內政部都市計畫委員會第745次會議紀錄

第 1 案:內政部逕為「變更板橋(浮洲地區)(配合榮民公司及其 周邊地區興建合宜住宅)主要計畫案」。

【附錄】: 本會專案小組初步建議意見:

附件一 變更內容明細表新編號第四案依專案小組意見修正後內容

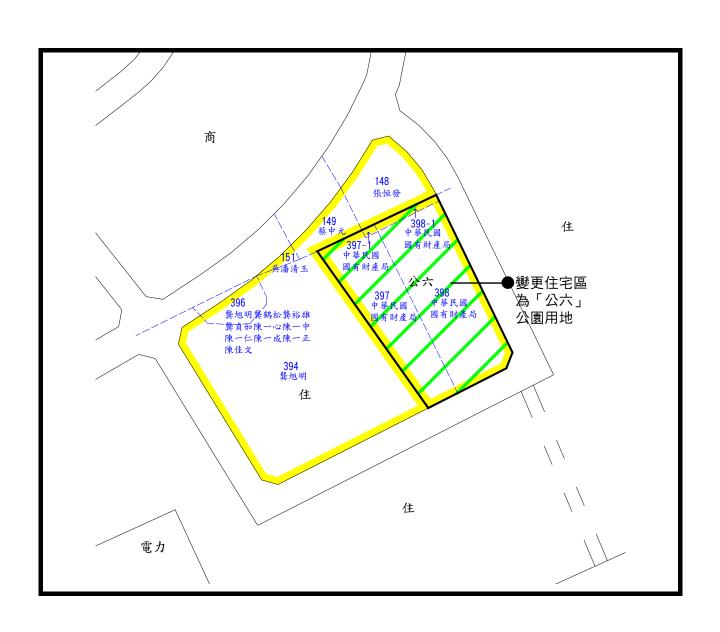
新		, m	變更	户內容	AN T
編號		位 置	原計畫	新計畫	· 變 更 理 由
	四四	「市四」	住宅區	「公六」公園用地	為應恆春地區發展需求,透過公有土地清查
			(約0.19公頃)	(約0.19公頃)	,利用適當公有地酌補公共設施用地之不足
		南側、〇			o
		號計畫道 路西側			變更範圍以西門段397、 397-1、398、398
		哈四侧			-1地號等計4筆土地為準。

附件二 變更內容明細表新編號第二十案計畫內容

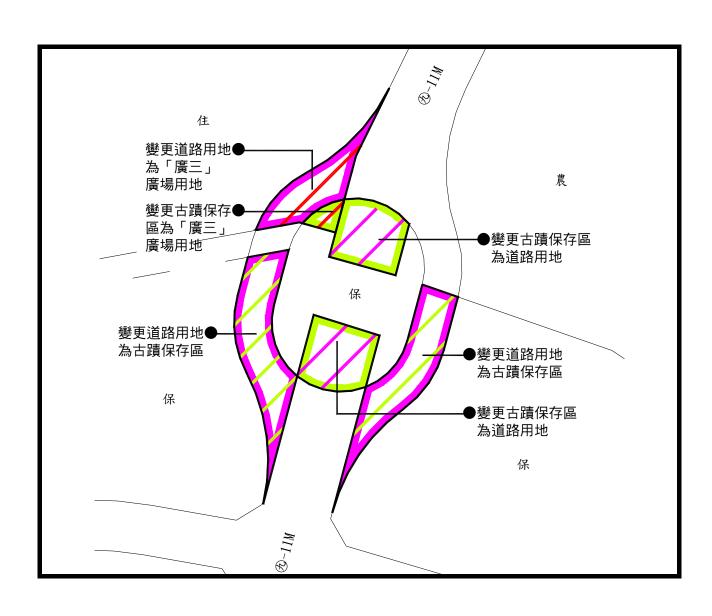
新			w 1	變,更	見 內 容					_		_			
編		位	置	原計畫	新計畫			;	變	更	IJ	赵	由		
號	號			沙山	// 日 里										
=	人	古:		古蹟保存區	「廣三」廣場用地	. 1.	為維	護	古城	牆之	整體性	生,	變更	取消	北門
+		門(「保	(約0.02公頃)	(約0.00公頃)		城樓	兩售	則環	狀道路	各之規	劃	0		
	2		古蹟		註:約19平方公尺	2.	環狀	道	路變	更取	消部分	子,	併各	區塊	鄰接
		保存	[區]		道路用地		之土	地位	使用	分區:	或配台	〉相	關使	用計	畫予
					(約0.02公頃)		以變	更。	0						
					註:約223平方公尺										
				道路用地	「廣三」廣場用地										
				(約0.04公頃)											
					註:約102平方公尺										
					古蹟保存區										
					(約0.03公頃)										
					註:約344平方公尺	_

附件三、逕向本部陳情意見第3案內容

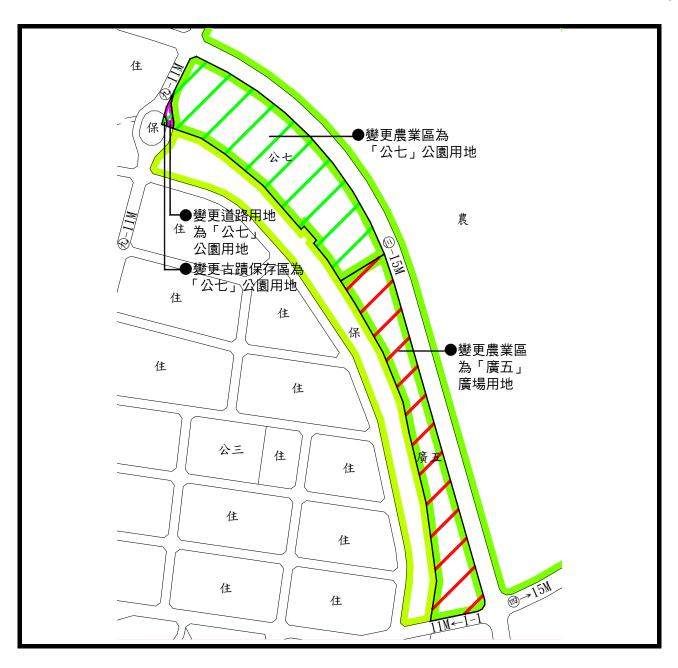
新編		位 置	變	更內容	變 更 理 由
	號		原計畫	新計畫	女 久 垤 田
	3	北門與間塊 一轉題	(約0.00公頃) 註:約27平方公尺	(約1.35公頃)	配合交通部觀光局核定之「國際觀光局核定之」國際觀光局核定之,國際觀光局核定之據點示範計畫一國境之存存,與不有之數之數案文化)、大學不可以,於不可以,於不可以,於不可以,於不可以,於不可以,於不可以,於不可以,以不可以,於不可以,於
			農業區 (約0.96公頃)	「廣五」廣場用地 (約0.96公頃)

附件四 旅遊服務用地所在街廓土地使用計畫

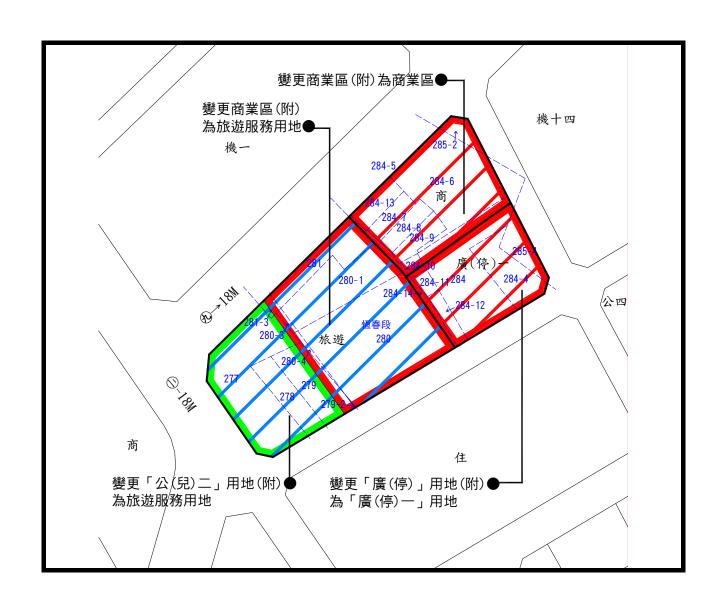
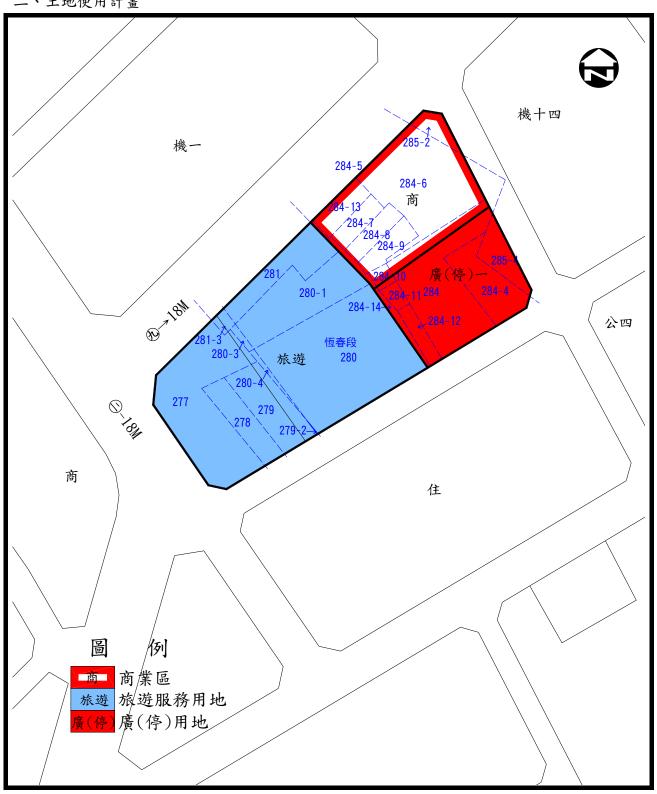
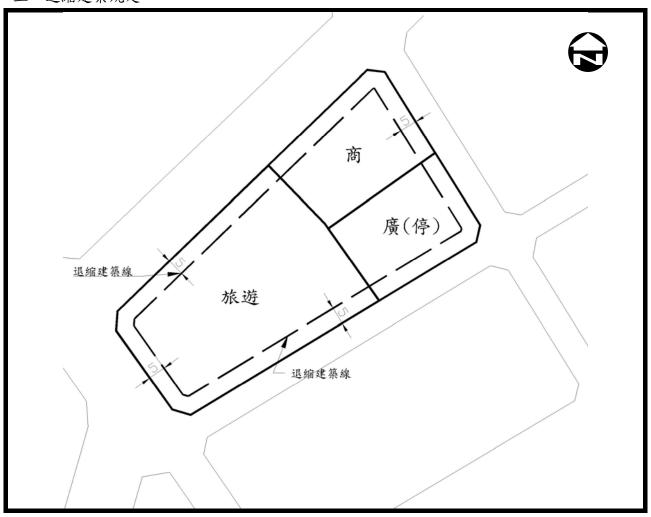
一、逕向內政部陳情案件第4案修正後內容

新		w2	變更	户內容	
編號	位	置	原計畫	新計畫	變 更 理 由
		更商及公施之開為業必共用整發	(約0.16公頃) 「公(兒)二」 用地(附) (約0.11公頃) 商業區(附)	旅遊服務用地 (約0.27公頃) 商業區 (約0.11公頃) 「廣(停)一」用地 (約0.09公頃)	配合交通部觀光局核定之「國際觀光魅力據點示範計畫—國境之南·看見屏東之美」競爭型計畫之推動,並對「應整體開發地區」謀求妥適的解決,爰就「變更恆春都市計畫(第二次通盤檢討)案」變更內容明細表第五案之變更內容及開發方式加以修正。開發方式刪除市地重劃方式開發,採公地撥用與土地徵收方式辦理。
